手賀沼地区　現地調査委員会

4.3 議事録

令和元年度　関東農政局管内国営事業総合技術支援業務
手賀沼地区　現地調査委員会　助言対応方針

新設手賀排水機場説明資料

施工計画図(2/7) S=1:500

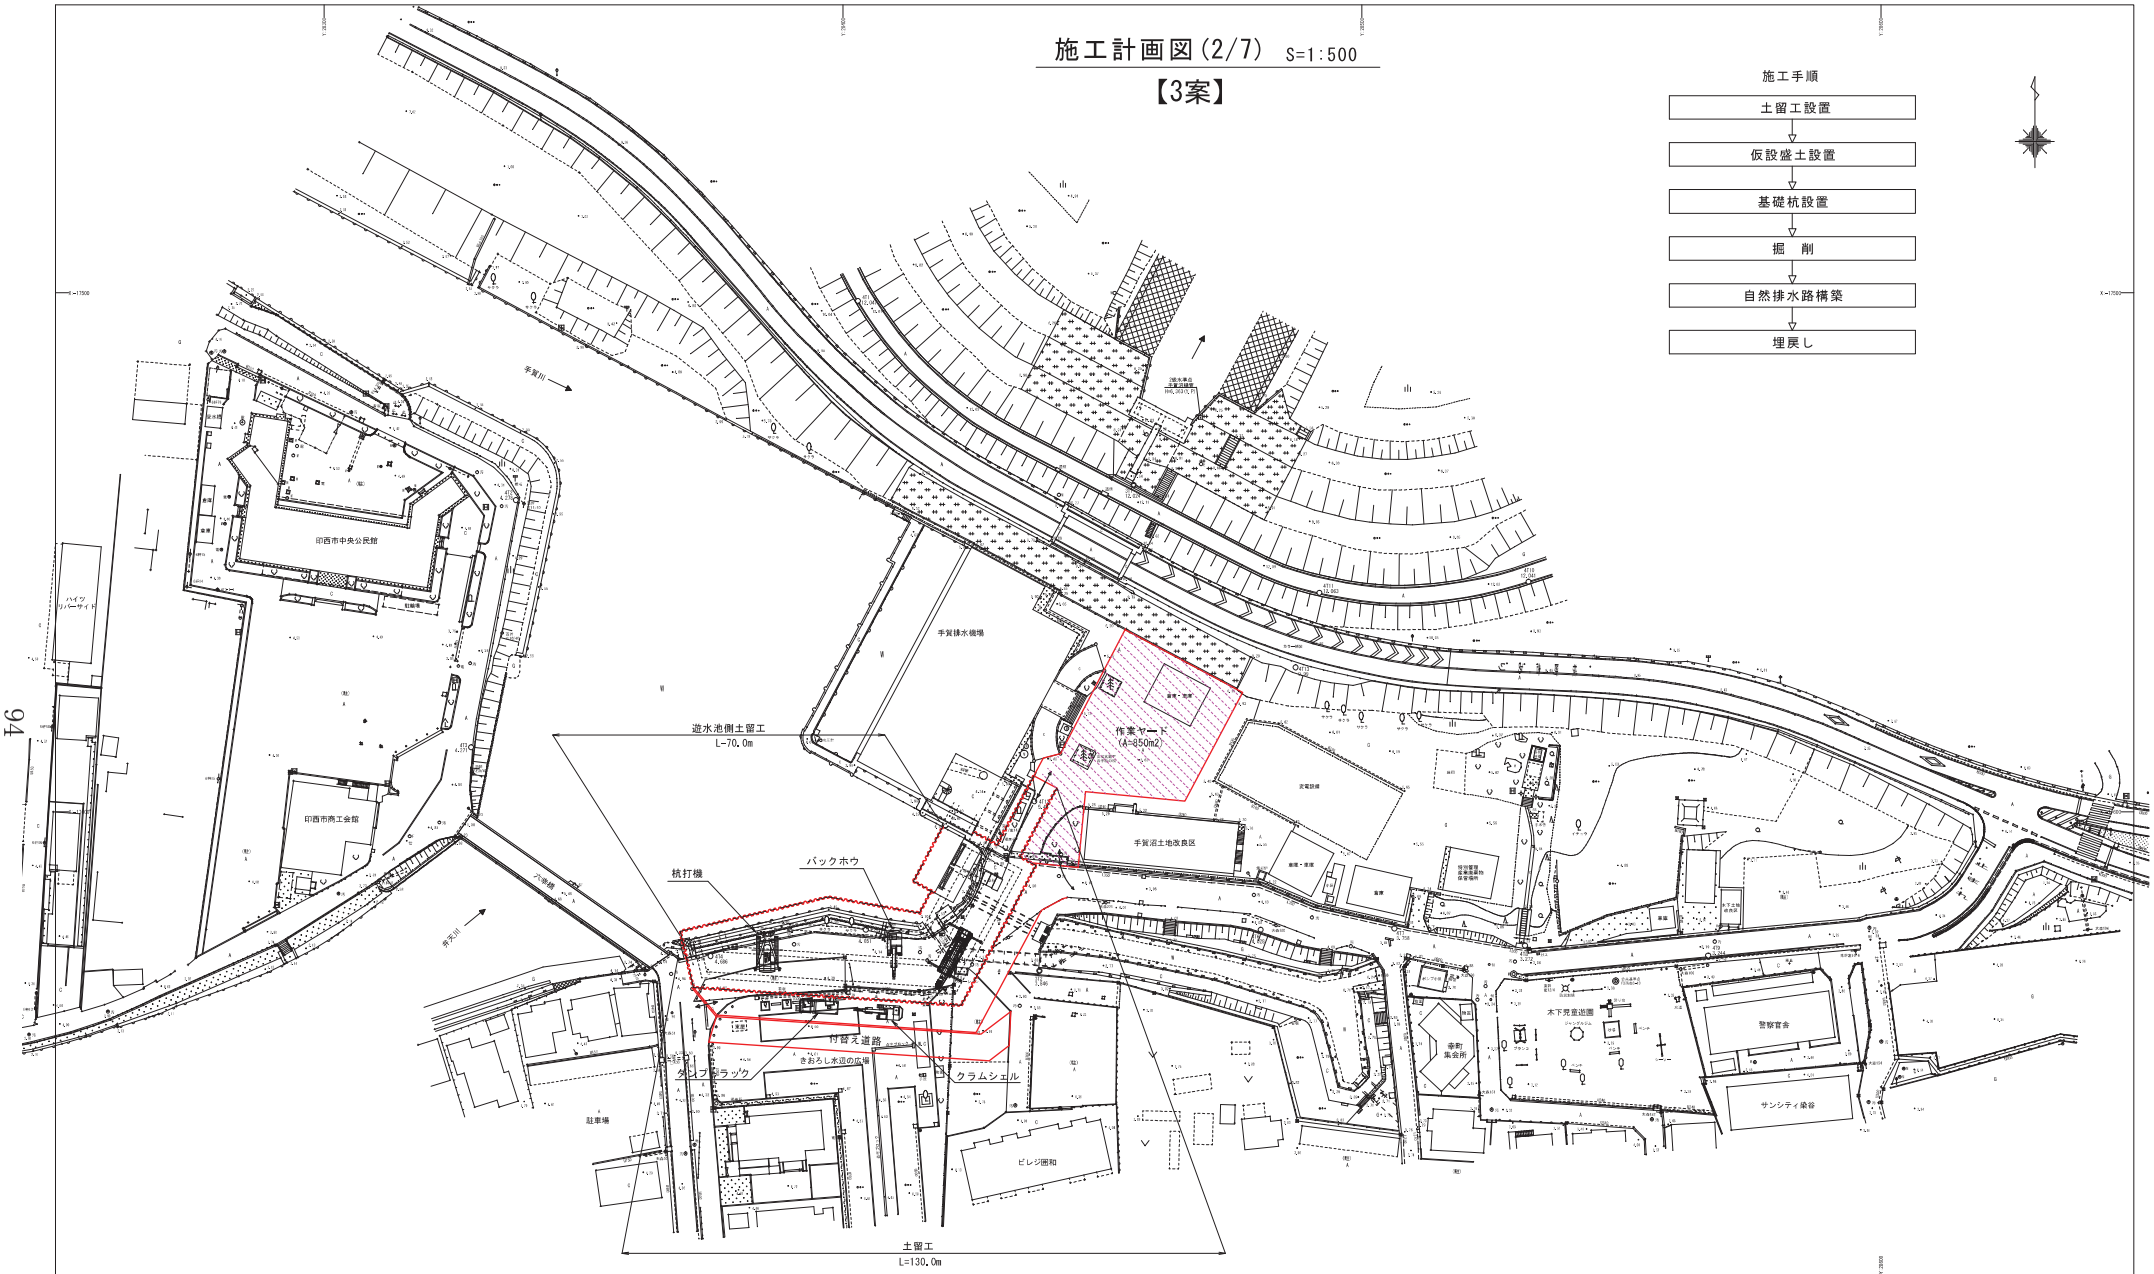
清原委員　工事の施工に際し作業ヤードが非常に狭いと感じます。例えば、施工計画図の 2/7 に重機の配置が記載されていますが、これは杭を打設しているときのもので、杭の打設後に掘削して構築する場合の実際の作業ヤードまで検討はされているのでしょうか。この計画でボックスカルバートを構築するのは非常に難しいと思います。

ヤードを確保する案としてタルバ池に構台を構築することになりますが、構築した構台へのアクセスが全くできないような図面になっています。

尾美計画課長　現状の案では埋戻しを考えていますが、盤下げした後に機械が入らないので、作業構台を作らなければならないと考えています。ヤードの中、機場の前のところもあるので、最小限の作業構台を検討したいと考えております。

施工計画図(3/7) S=1:500

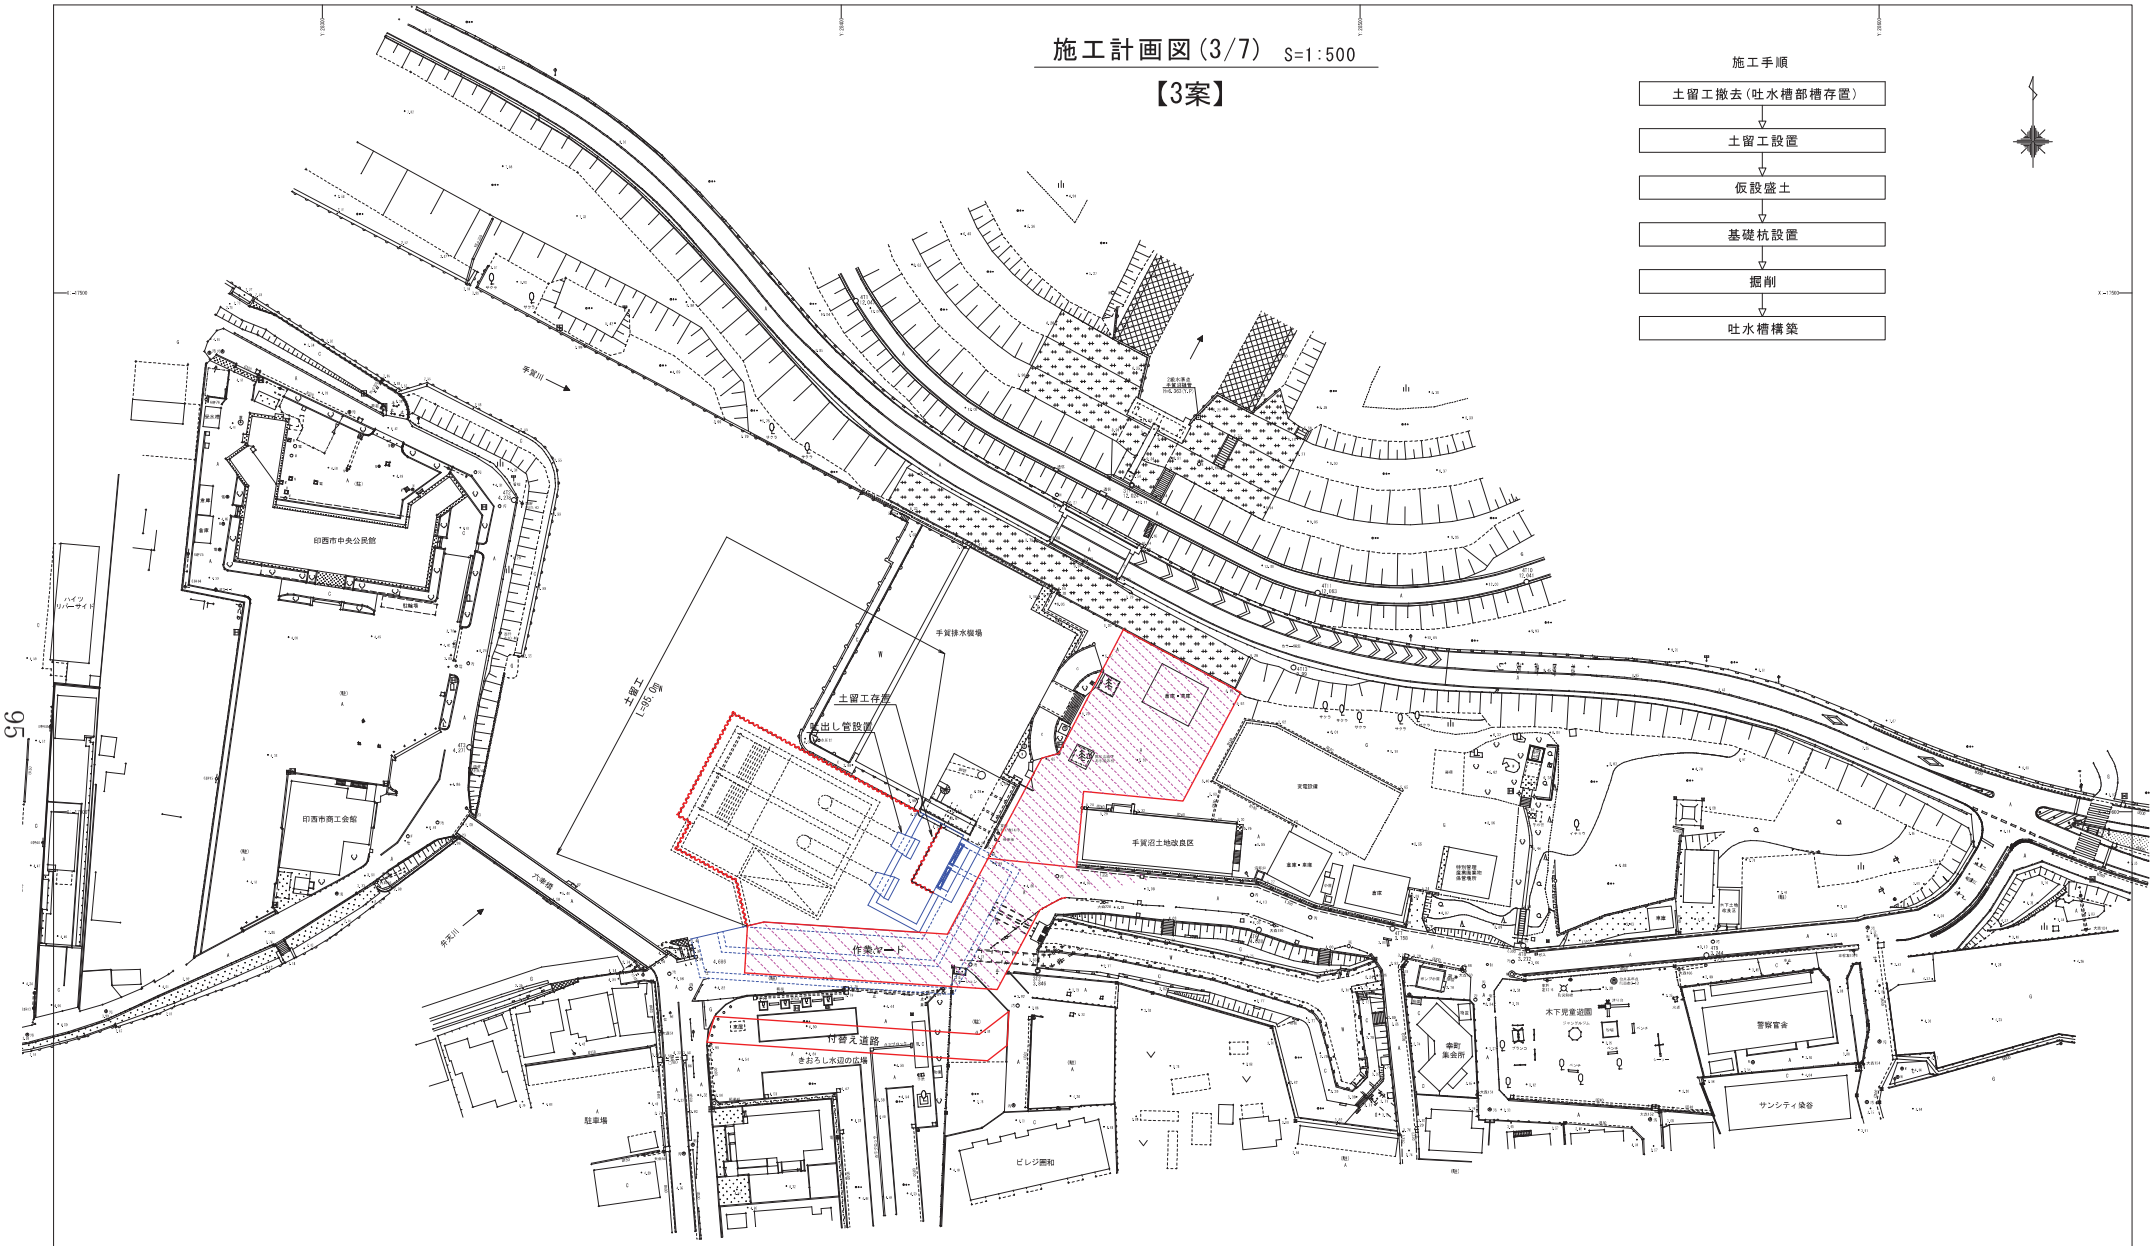
次の 3/7 の図面を見ると、矢板で締切り、締切内を排水して杭を打設し、それから地盤改良といった施工計画になると思いますが、杭を打設する際に掘削地盤に重機を降ろさなければならない状況になります。この場合、地盤から 10m程度低い位置に杭打機を降ろすために斜路を設置する場合、勾配を考慮すると延長 100m程度の斜路が必要となります。

現場条件では斜路の延長が 20m程度しか確保できないので、重機を自走で降ろすのは困難だと思います。新設する排水機場の上に構台をつけて施工することを検討しないといけないと思います。仮設設備・計画だけで非常にお金がかかってしまうことになります。現計画位置以外に排水機場を建設するとなると 60 億ほど増額になると説明がありましたが、現案でも仮設計画だけで何十億というお金がかかる状況だと感じており、もう少し詳細な施工計画を立てるべきではと考えます。

佐藤委員　施工計画図の 3/7 の右上に施工手順が書いてありますが、土留め設置後に仮設盛土、基礎杭施工となっています。水を抜いて施工するのか、埋戻しということなのか、それによって大きく施工計画、方法が変わります。また、仮設費用あるいは施工のしやすさの両方の側面で事前に検討が必要かと思います。

自然排水樋管及び吐水槽構築の施工手順参考図

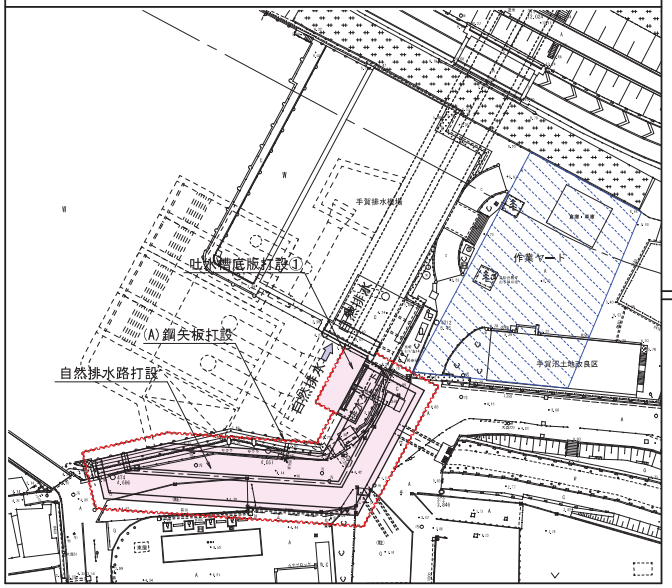
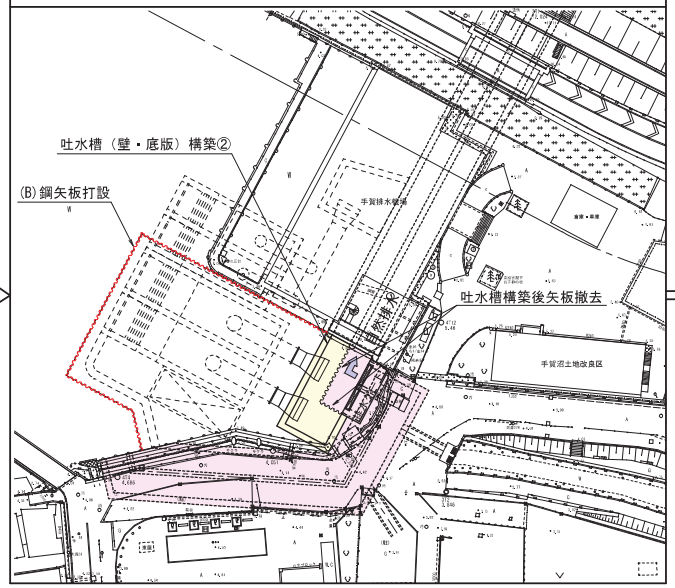
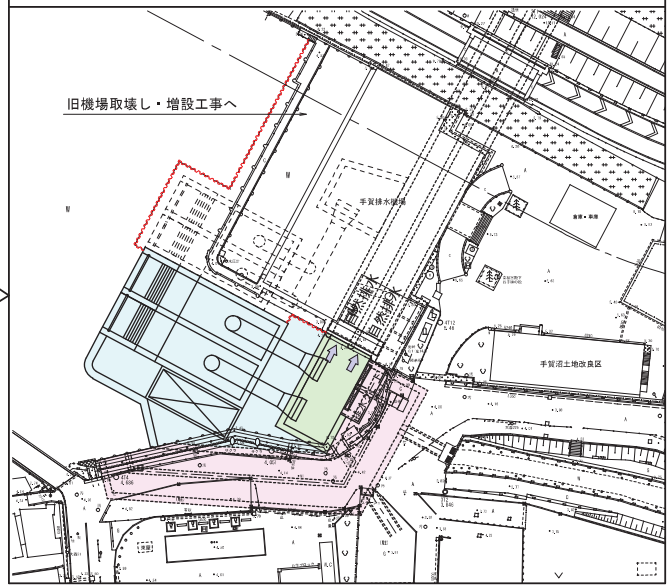
青山委員長　25 ページの図の「新設自然排水路構築時」と「吐水槽構築時」は事前排水水路のうちの 1 本しか使わないのですか。

尾美計画課長　そうです。新設自然排水路構築は冬場しか工事ができません。そのあとの夏になると左で作った自然排水樋管と両側から取ることになります。夏場は左側も流れる、この左側と真ん中の案の真ん中の状態は、黄色の箱ができていない状態になるので、両方から水が入ってきて 40m^3/s 水が流れる。そして冬になって片側だけでも排水できる段階になったら、黄色い部分を施工し、新しく作った自然排水樋管 40m^3/s 分が使われる。
